改善箇所説明図

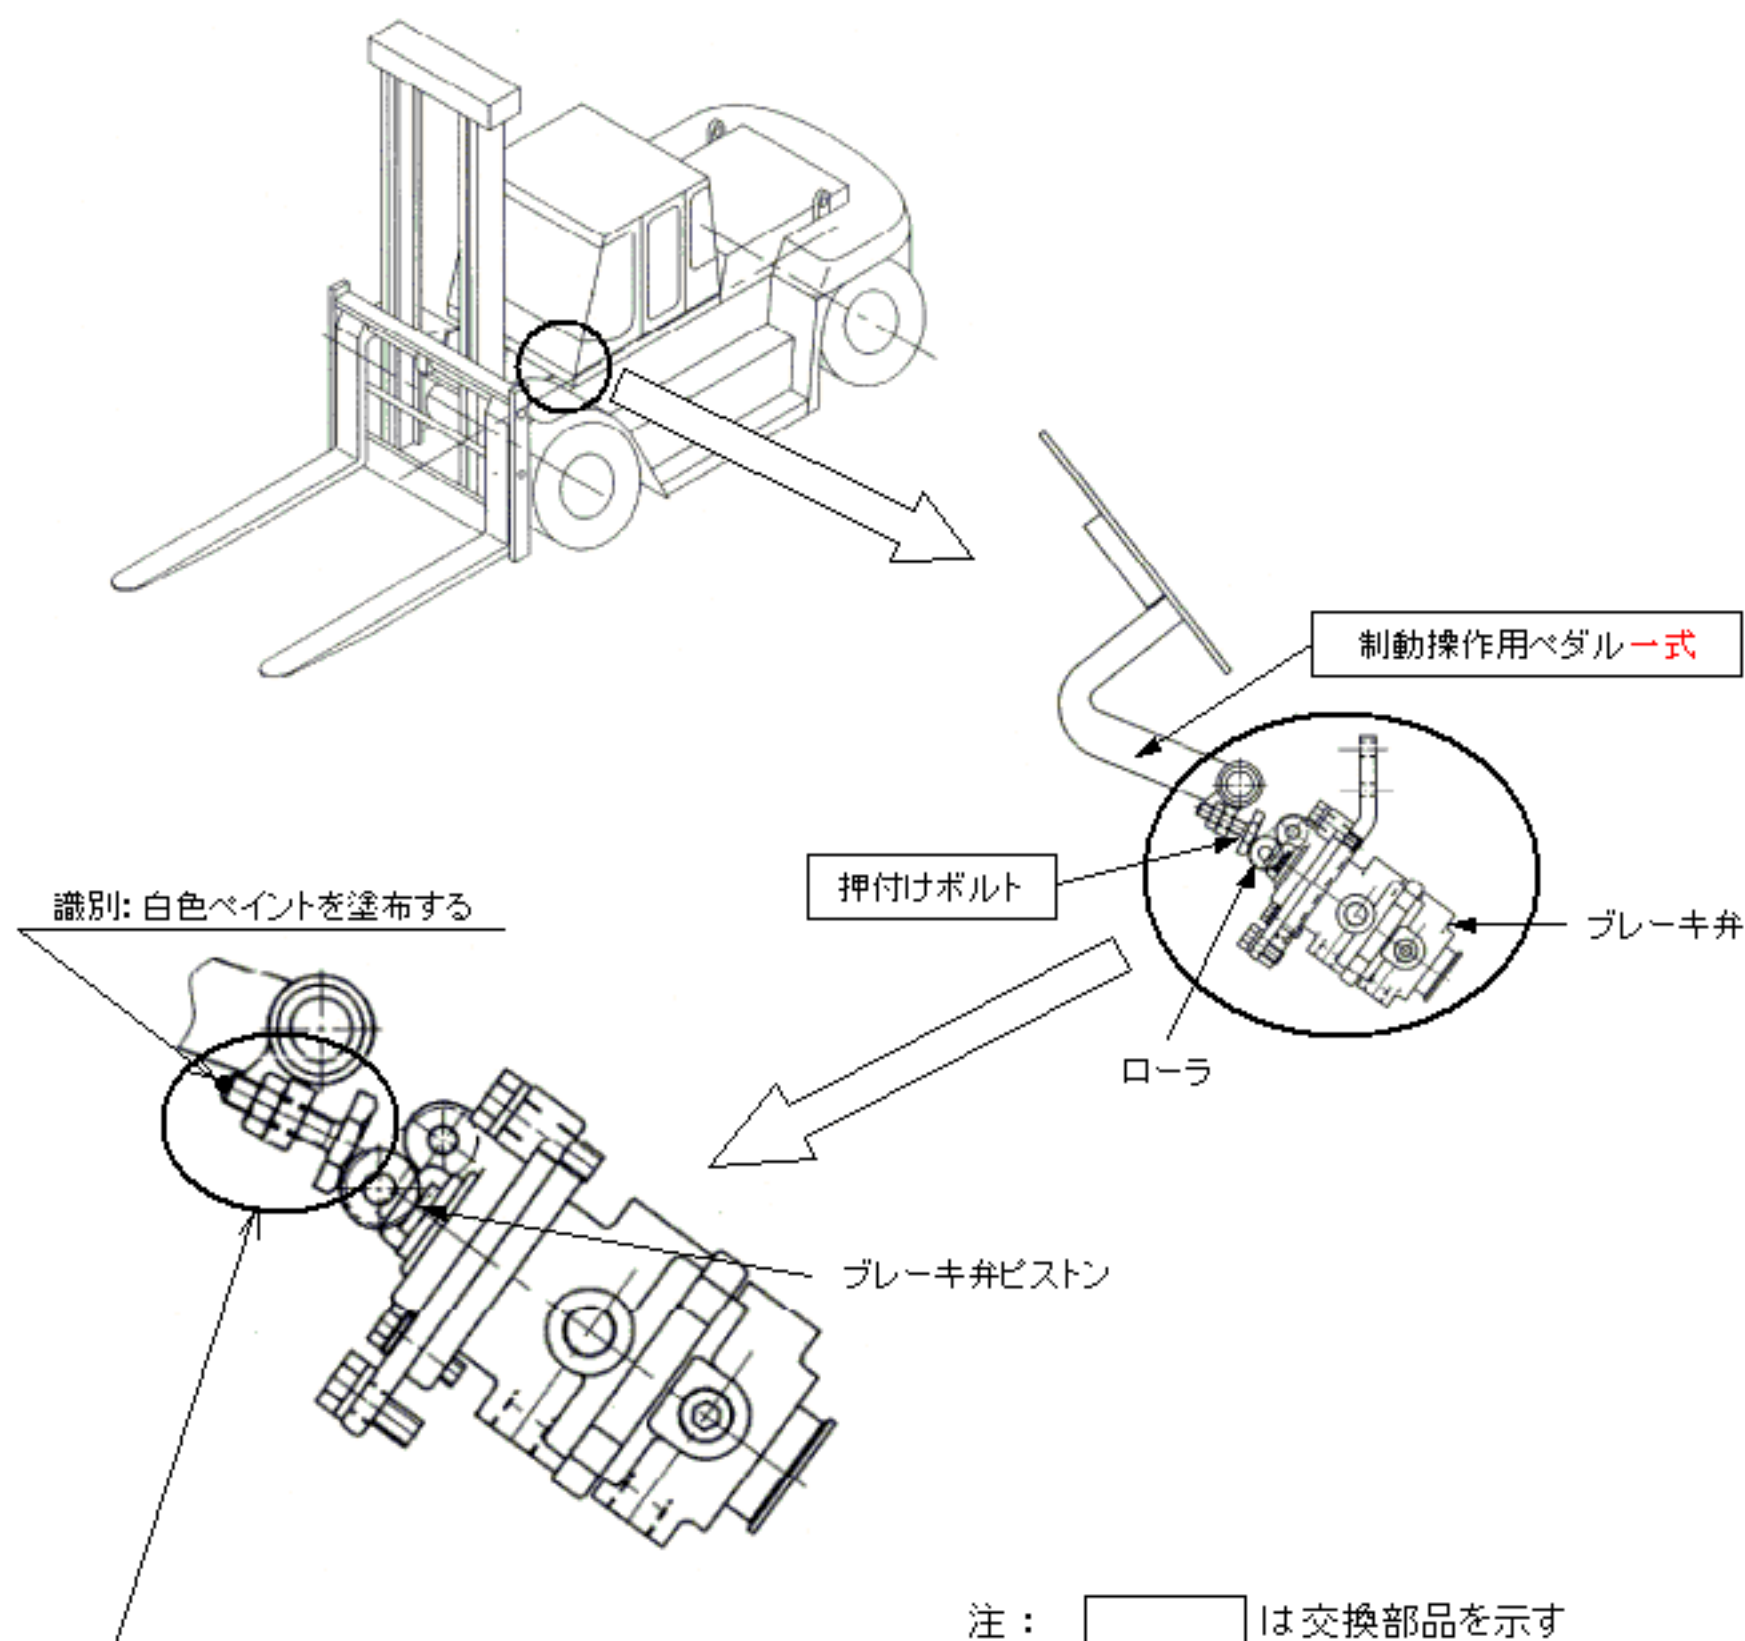
基準不適合発生箇所

制動装置において、ブレーキ弁押付けボルトの強度が不十分なため、強い制動操作力で使用を続けると、当該ボルトが折損し、ブレーキ操作ができなくなるおそれがある。

改善の内容

全車両、押付けボルトを取付けた制動操作ペダル一式を対策品に交換する。

識別：押付けボルトのネジ側端部に白色ペイントを塗布する。
